**PROPUESTA DE DICTAMEN TÉCNICO SOBRE LA SOLICITUD DE APROBACIÓN DE LA REVISIÓN 1 DEL CERTIFICADO DEL MODELO DE BULTO DE TRANSPORTE ENUN 32P**

Se solicita la revisión del certificado de aprobación del diseño del bulto sobre la base de la revisión 6 de su Estudio de Seguridad de Transporte (en adelante ES) [6].

Figura 5-2 Detalle del cierre de la tapa interior del ENUN-32P

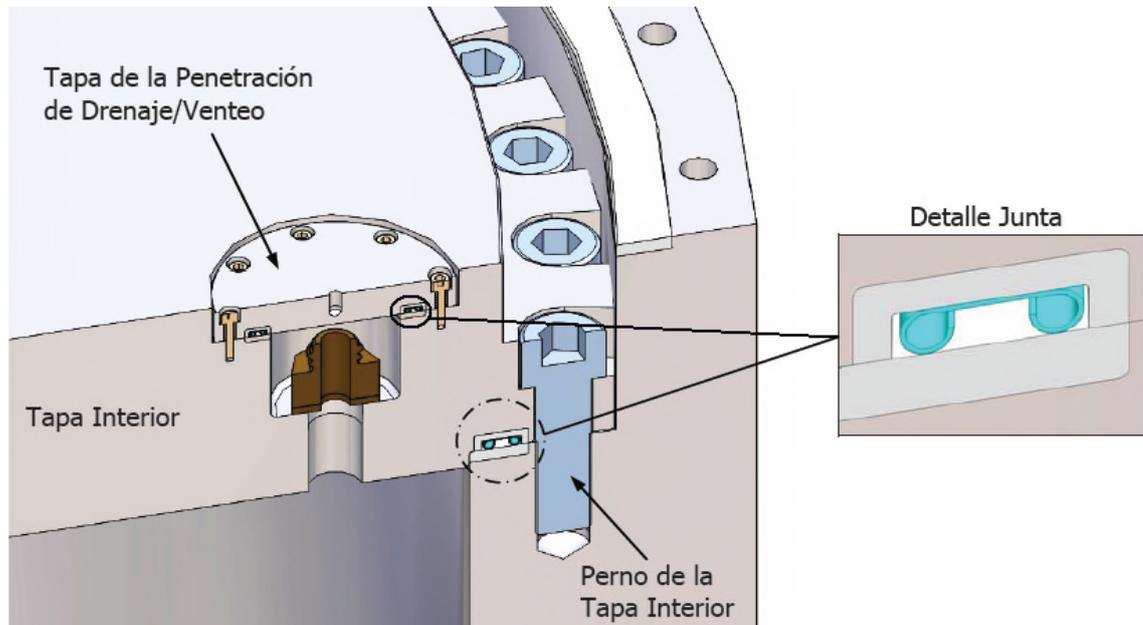
En la presente revisión, se lleva a cabo un cambio en la métrica de los pernos de las tapas de las penetraciones de venteo y drenaje.

Figura 5-3 Tapa exterior. Detalle de la penetración de medida de presión entre tapas

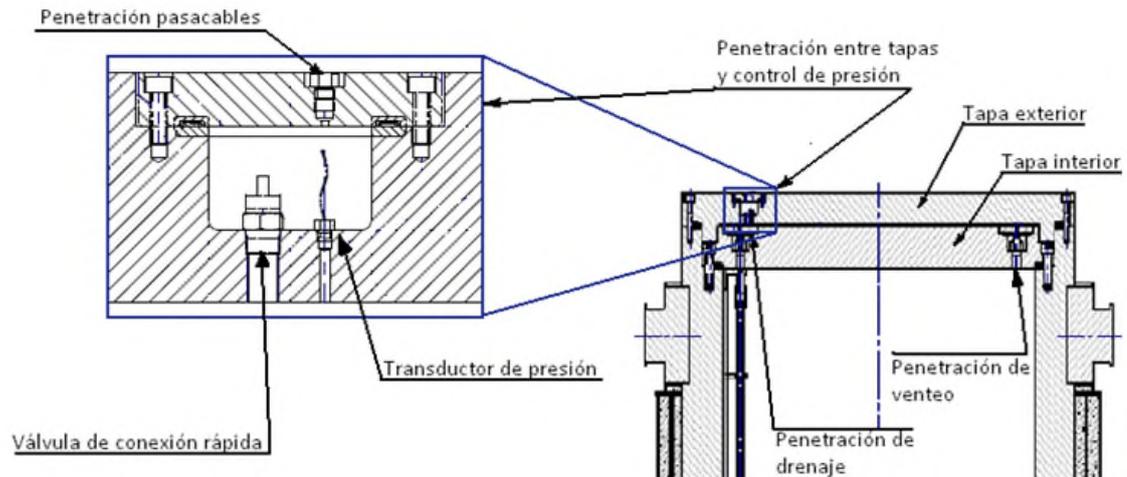
En la presente revisión del diseño se modifica el valor del par de apriete de los pernos de las tapas de las penetraciones de drenaje y venteo de la tapa interior, así como de los pernos de la tapa de la penetración de control de presión de la tapa exterior.

Figura 5-4: Componentes del bastidor de combustible del contenedor ENUN-32P

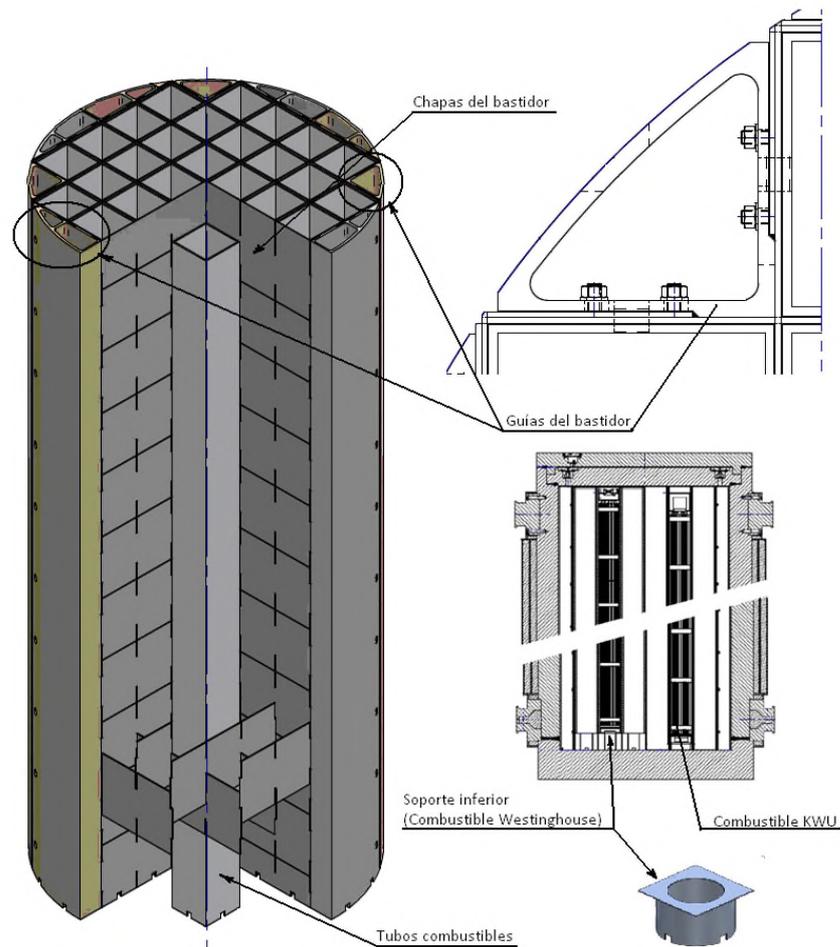
Tras la irradiación de los elementos combustibles en el reactor, éstos pueden sufrir leves deformaciones (torsiones y pandeos en su longitud) que pueden dificultar el proceso de carga de los mismos en el contenedor. Se ha modificado la sección interior de los tubos de combustible (aumento de la holgura interna) y ligeramente su espesor, en el caso

de los tubos para los combustibles W17x17, para facilitar la carga del combustible gastado. Las modificaciones entre la revisión del ES vigente (rev.4) y la presentada en esta solicitud (rev.6), se pueden identificar en la siguiente tabla:

El cambio en la sección interior de los tubos de MMC supone una modificación de las propiedades térmicas equivalentes de las celdas de combustible gastado dentro del bastidor, así como una modificación directa del modelo térmico por modificación de las características geométricas del propio tubo de MMC.

La evaluación concluye que ENSA ha justificado adecuadamente que esta modificación no supone un incremento de las temperaturas máximas en el combustible y en los componentes del contenedor clasificados como importantes para la seguridad, respecto de los valores obtenidos en la revisión vigente del ES del bulto para transporte, por lo que el impacto de esta modificación sobre el comportamiento térmico del contenedor se considera aceptable.
